DIAGNÒSTIC D'ACCESSIBILITAT

EDIFICI: BIBLIOTECA SANTA CATALINA

ESTUDI

Mecanisme d'obertura i balda de porta

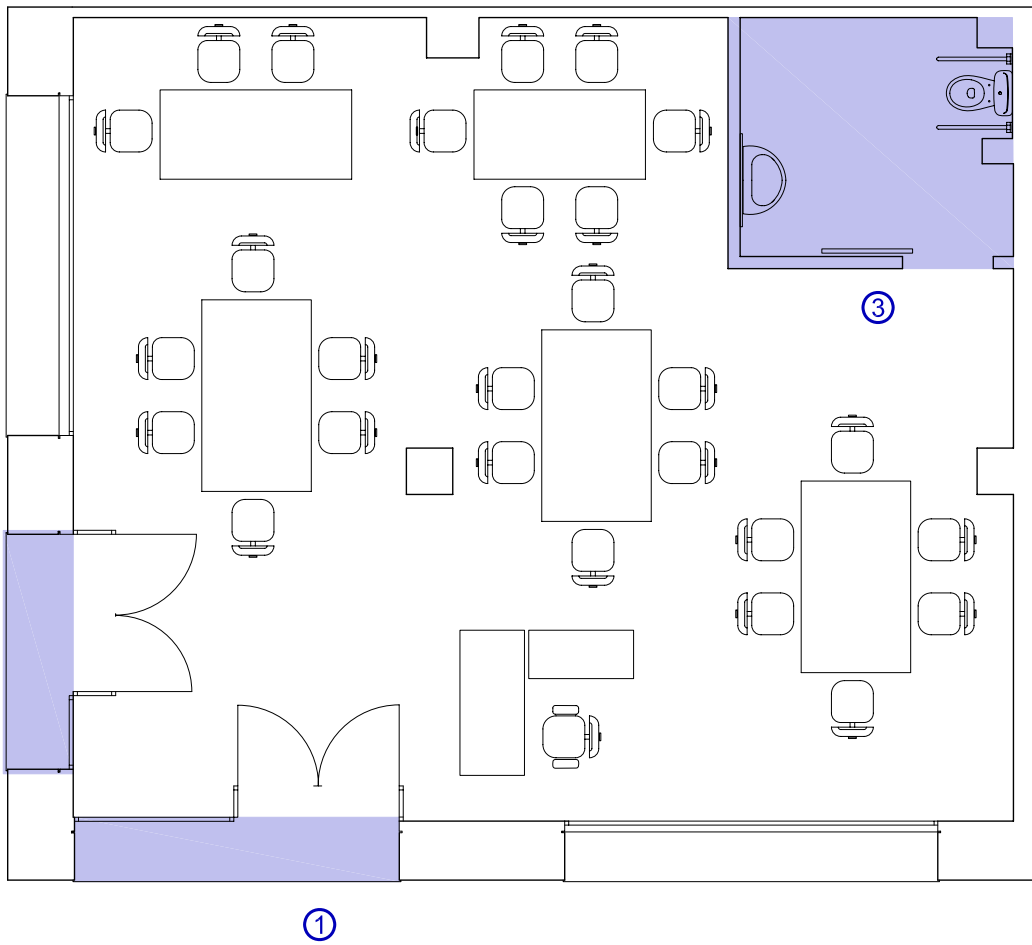
La porta d'entrada és corredissa amb una amplada de pas lliure de 0,80m i una balda que no és l'adequada. En l'interior s'hi pot inscriure un cercle de diàmetre 1,50m lliure d'obstacles. El rentamans no presenta peu inferior i el mirall està una mica alt. El vàter no té l'alçada adequada, i les dues barres auxiliars estan mal disposades, per una banda la separació entre elles és menor a 0,70m i per altre part la longitud mínima que és de 0,70m es veu reduïda per estar posades entre dues columnes que també són un obstacle per la zona d'apropament.

Proposem canviar la balda de la porta corredissa de la cabina adaptada per un més ergonòmic que és pugui maniobrar amb major facilitat per persones amb dificultats de mobilitat a les mans.

Planta baixa existent

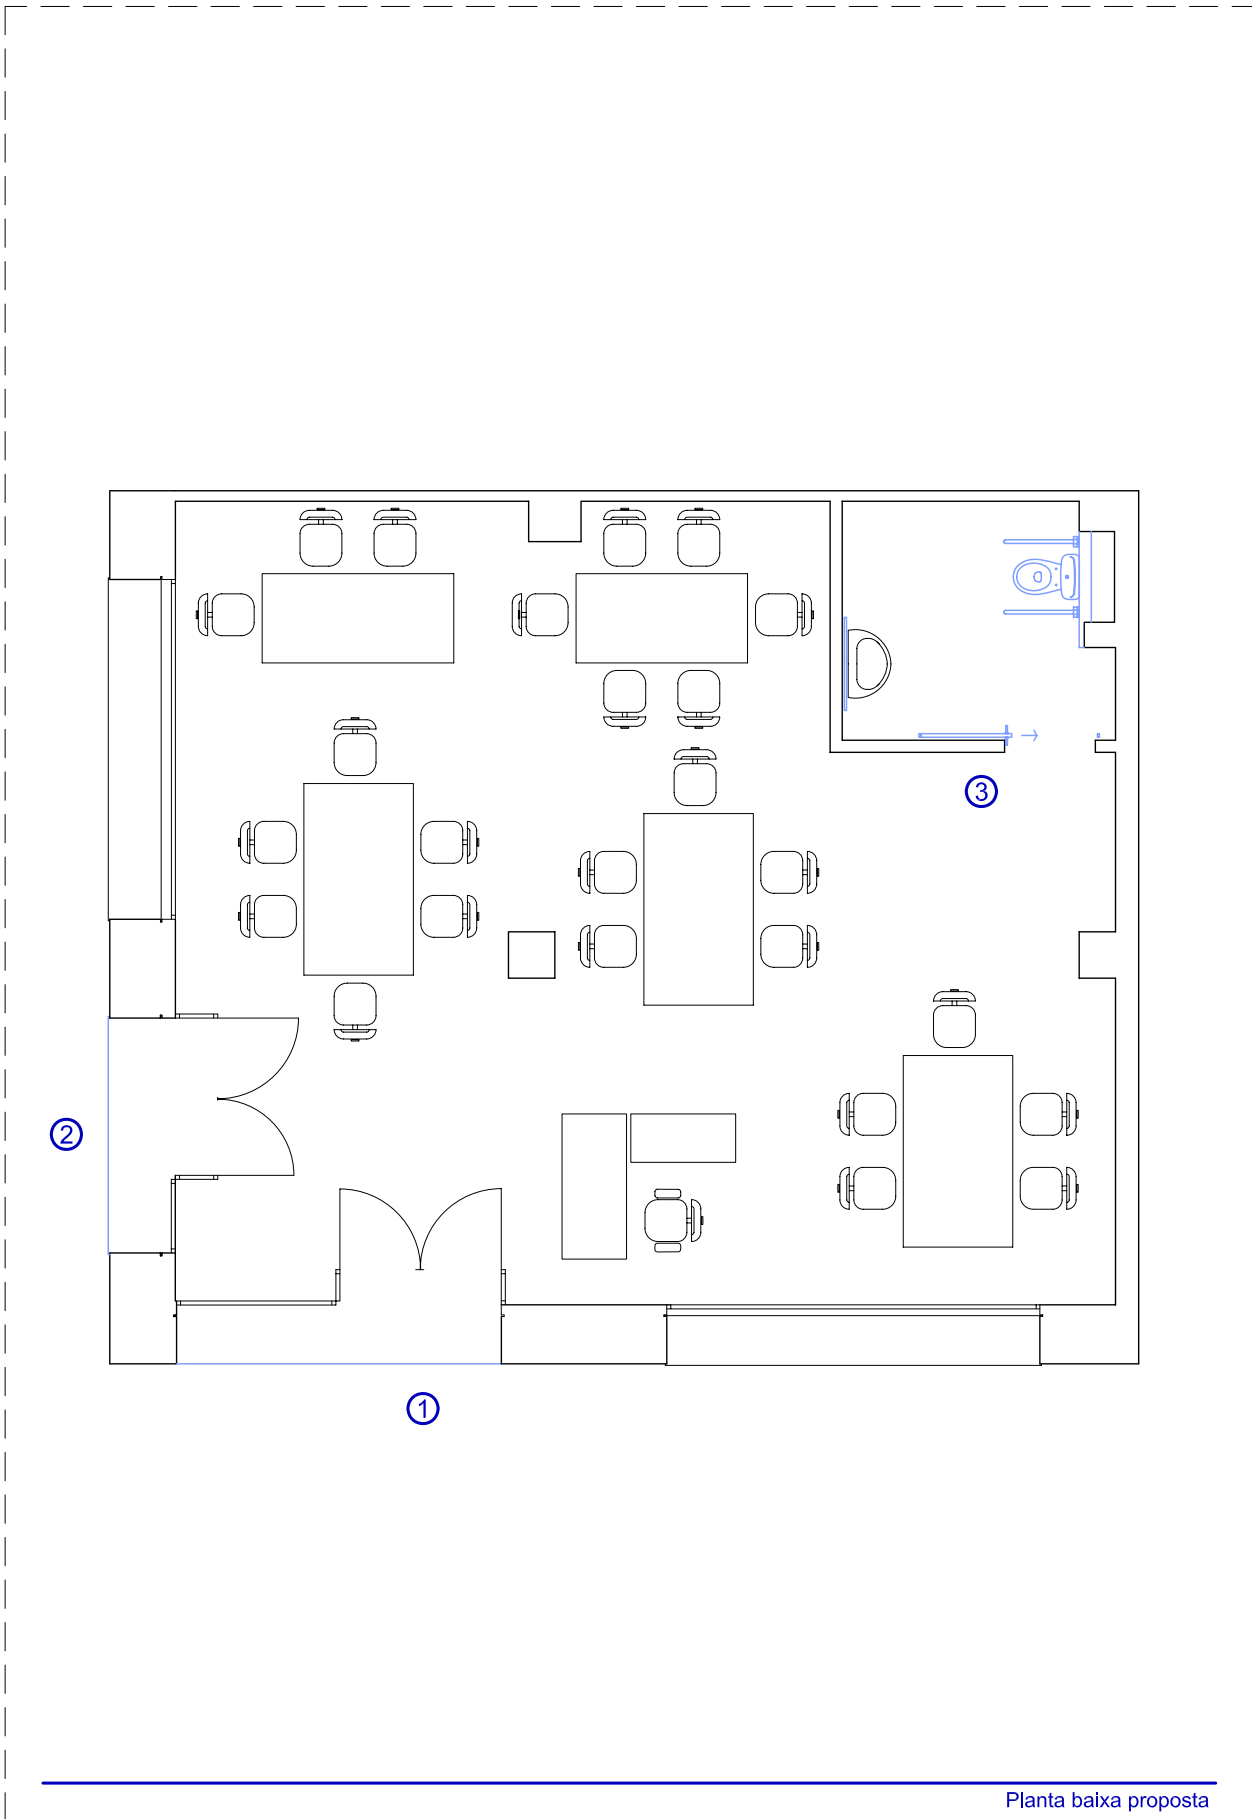
L'accés principal a l'edifici es realitza a través d'un pòrtic format per un vidre fix i una porta de dues fulles abatibles amb una amplada de pas lliure de 0,80m cadascuna.

Aquesta porta és de vidre sense marc, pel que té poc contrast visual amb el fons que faciliti la seva identificació. En la part inferior existeix un petit ressalt d'altura variable entre 1cm i 8cm a causa de la pendent del carrer.

Existeix un segon accés a l'edifici per el carrer Fàbrica que es troba a l'altra façana de la cantonada. La porta d'entrada és similar a la de l'accés principal, de vidre sense marc pel que també té poc contrast visual amb el fons que faciliti la seva identificació. Just davant de la porta, a la part inferior, existeix un graó de 18cm d'alçada amb bossell.

La disposició d'aquest mobiliari dificulta l'accés als llibres que estan emmagatzemats a llibreries disposades al perímetre de la sala.

La porta no està senyalitzada amb el símbol internacional d'accessibilitat.

El bany disposa d'un timbre a una altura de 0,90m col·locat inadecuadament.
